Von: Florian Asinger [REDACTED]
An: A13_Bau- und Raumordnung <abt13-bau-raumordnung@stmk.gv.at>
Gesendet am: 06.06.2026 08:25:19
Betreff: Begutachtung

in meiner Funktion als Hegemeister für das Hegegebiet Langenwang des Jagdbezirkes Mürzzuschlag möchte ich hiermit fristgerecht eine Einwendung hinsichtlich des Verlaufes der Vorrangzone Hiasbauerhöhe (Anlage 3-08) lt. Entwicklungsprogramm für den Sachbereich Erneuerbare Energie – Windenergie Novelle 2026 erheben.

Hiasbauerhöhe

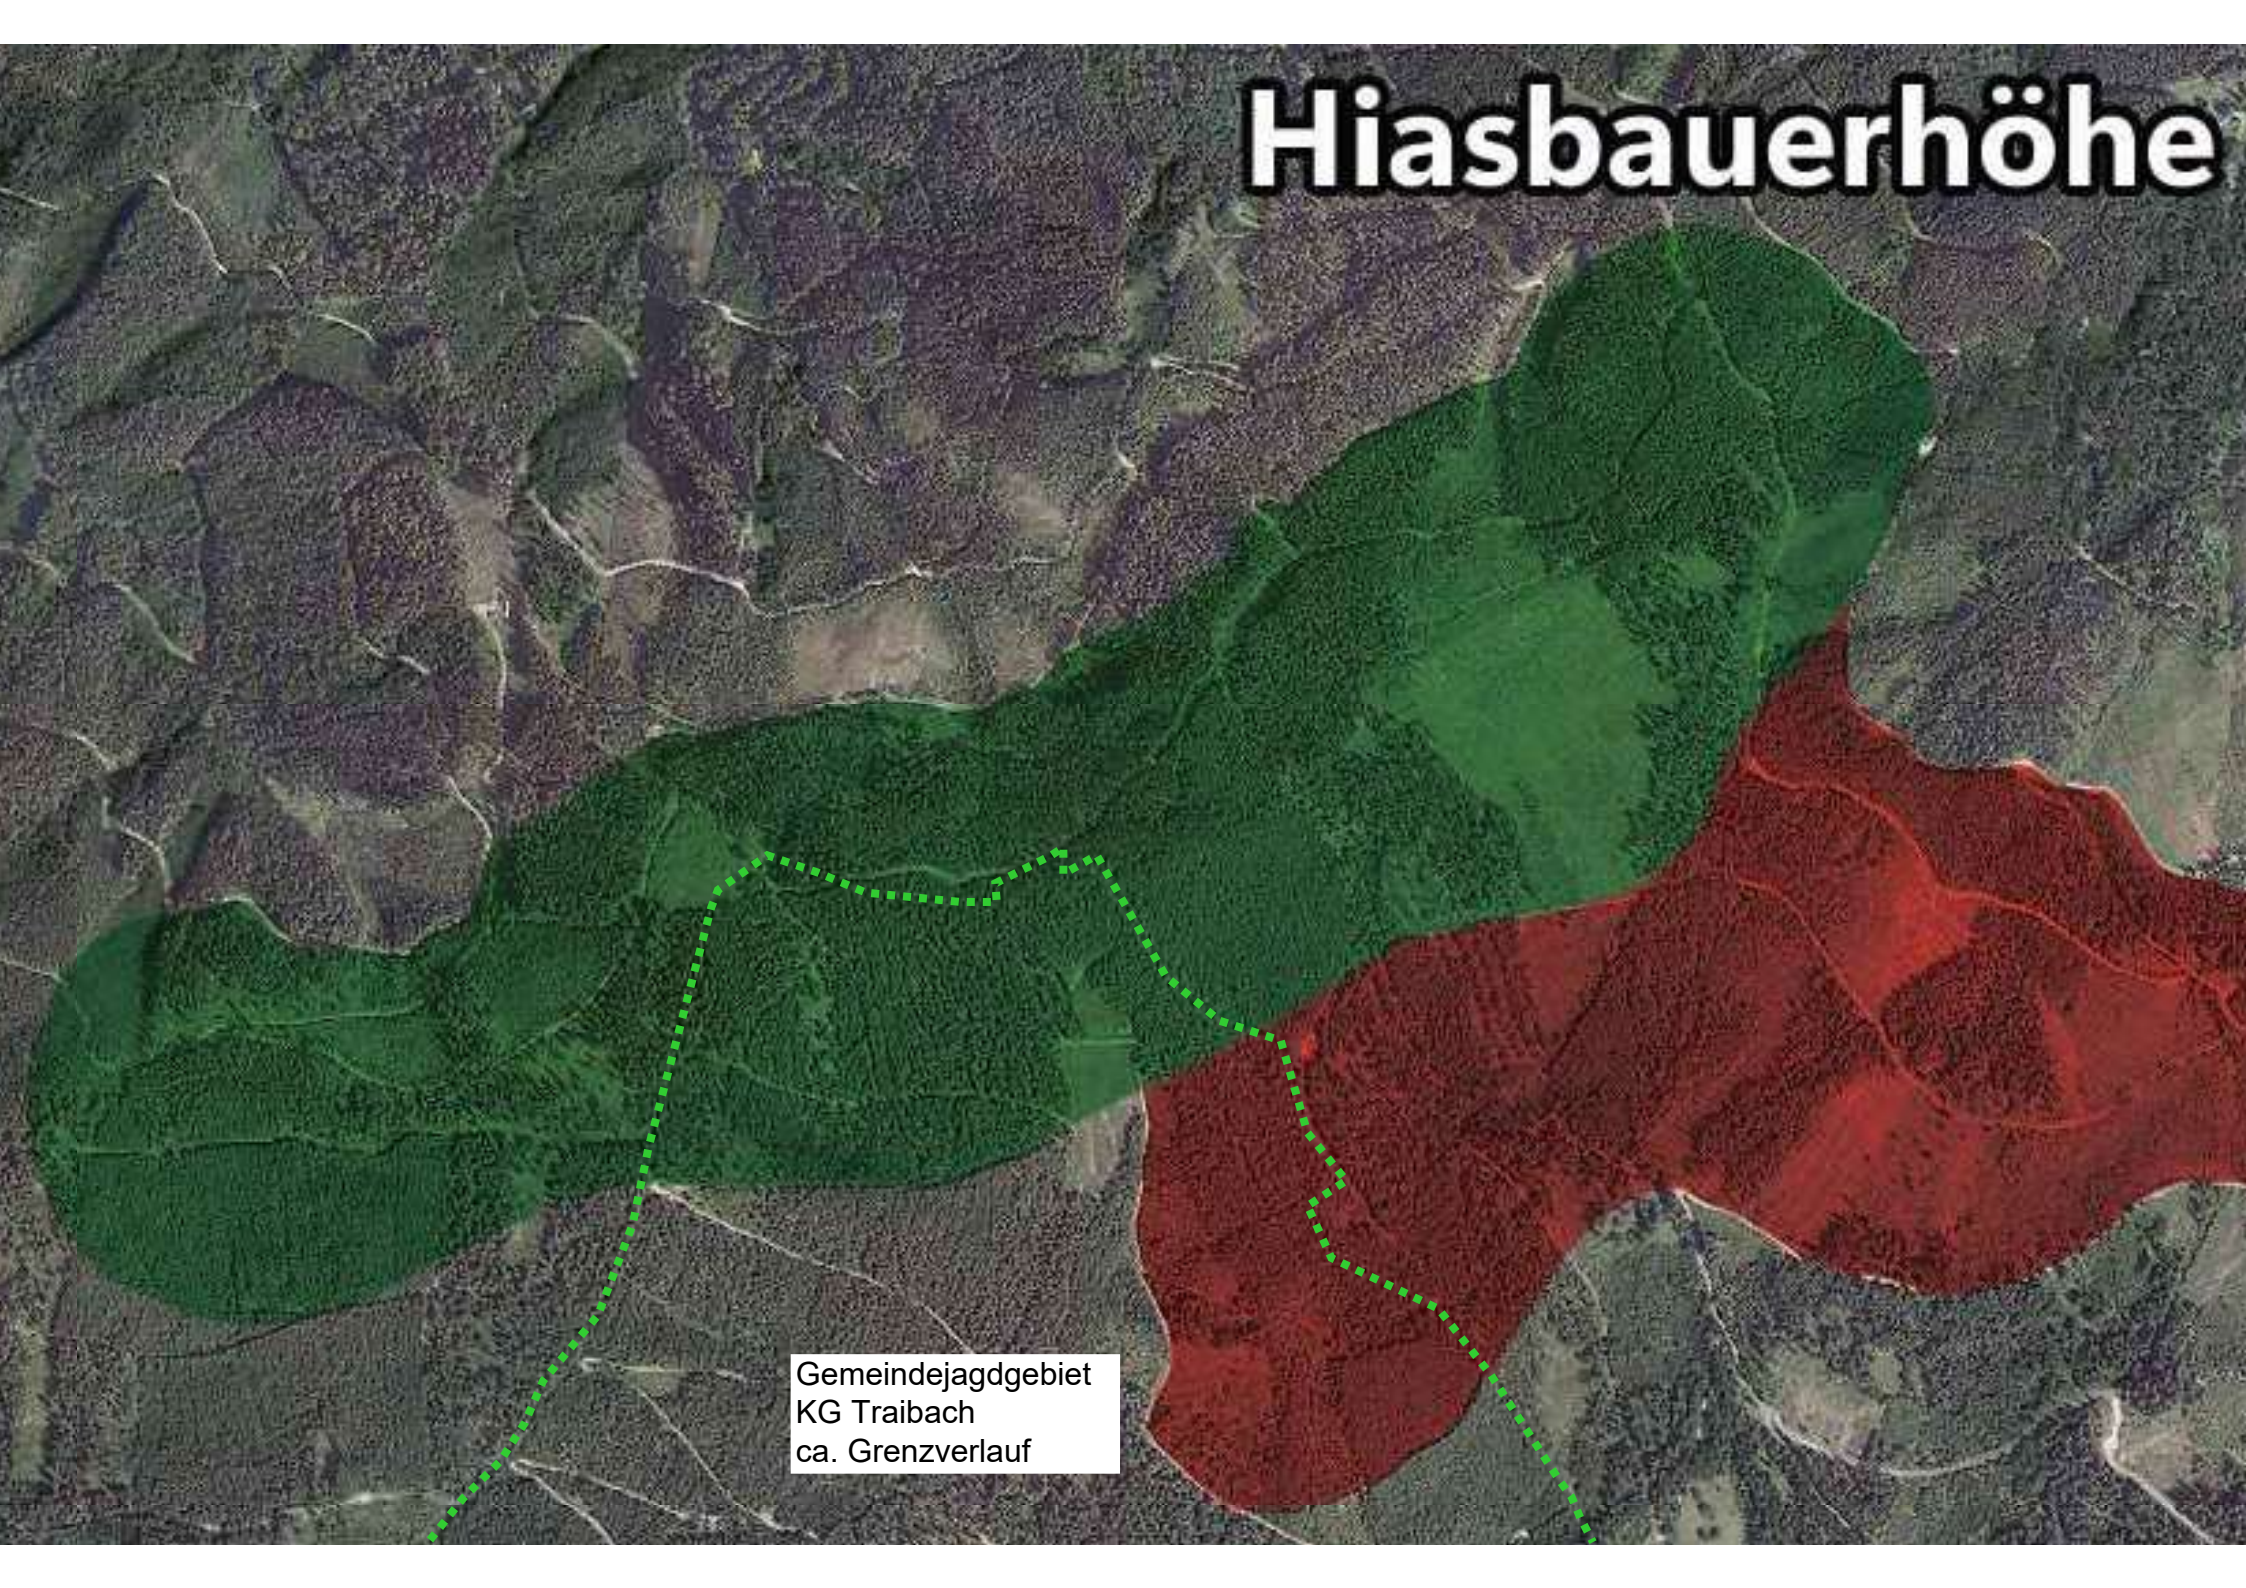
Der geplante Verlauf der Vorrangzone Hiasbauerhöhe im Bereich der Gemeindejagd KG Traibach überschneidet sich in wesentlichen Bereichen mit Balzplätzen von Auerwild sowie deren Brut-, Sommer und Winterlebensräumen. Im Anhang übermittle ich eine Lagedarstellung der betreffenden Bereiche, sowie ein Video eines balzenden Auerhahnes im Bereich der geplanten Vorrangzone.

Aus meiner Sicht würde die Errichtung von Windkraftanlagen und den zugehörigen Begleitbauwerken (Straßen, Freiflächen, etc.) mehr als geringfügige Auswirkungen auf die Auerwildpopulation im betreffenden Bereich nach sich ziehen. Daher bitte ich um eine entsprechende Änderung des Verlaufes der Vorrangzone.
